<b>Contraente:</b> 	<b>Progetto:</b> TERMINALE DI RICEZIONE E RIGASSIFICAZIONE GAS NATURALE LIQUEFATTO (GNL) TARANTO N° Contratto. : N° Commessa : Rev: 0	<b>Cliente</b> 
<b>N° Documento</b> 03255-E&E-R-0-100	<b>Foglio</b> 1 di 21 <b>Data</b> 10-01-2007	<b>N° Documento Cliente</b>

**STUDIO DI IMPATTO AMBIENTALE (SIA)**

***INTEGRAZIONI***

Richieste d'integrazione n. 6, 17, 22 e 33

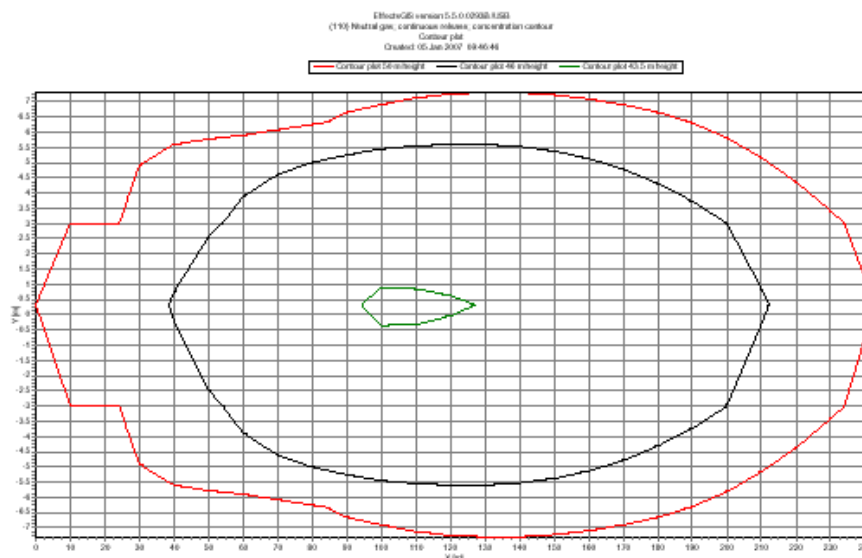
17) *Approfondire i criteri di valutazione delle alternative progettuali per lo smaltimento dei vapori di boil-off (candela, torcia, candela intelligente) con particolare riguardo a: condizioni meteorologiche critiche per velocità e direzione di provenienza dei venti, stabilità atmosferica e relativa simulazione della dispersione delle relative emissioni in atmosfera (gas, prodotti della combustione, radiazioni termiche); distanze di sicurezza rispetto ad altre fonti di ignizione limitrofe l'impianto (es. torcia AGIP) e/o a recettori sensibili ed aree critiche rispetto alle radiazioni termiche. Con riferimento a questi ultimi aspetti, considerato che un eventuale rilascio di GNL, se non innescato, evaporerà in breve tempo e quindi, con il rimescolamento nell'aria si disperderà spinto dai venti nelle aree circostanti, il proponente dovrà simulare il trasporto e la dispersione della nube di vapori infiammabili, con valori della concentrazione al di sopra del LFL utilizzando modelli tridimensionali che tengano anche conto degli effetti sulla dispersione in atmosfera dovuti alla presenza, nell'intorno del punto di rilascio, di edifici e di altri manufatti caratterizzati da un ingombro significativo. Le simulazioni modellistiche, forniranno una stima della distanza massima alla quale la nube di vapore può essere innescata, in funzione delle diverse ipotesi di volumi rilasciati in corrispondenza dei punti di possibile evento incidentale individuati nel RdS, nelle diverse condizioni meteorologiche caratterizzate in termini di maggiore frequenza e di maggiore criticità in ragione delle eventuali conseguenze che si potrebbero determinare nelle aree a terra sottovento. Nella simulazione si dovrà tener conto delle potenziali sorgenti di innesco esistenti nell'area portuale.*

•Massima distanza dalla sorgente al LEL: 243 m

•Massima larghezza della nube al LEL: 1m

•Massima distanza a ½ LEL: 386 m

•Massima larghezza della nube a ½ LEL: 22 m

*Dispersione in atmosfera e limiti di infiammabilità LEL dei vapori di GNL (vento 1 m/s) a diverse altezze. In ascissa è indicata l'ascissa sottovento (m), in ordinata l'ascissa in direzione perpendicolare al vento (m).*
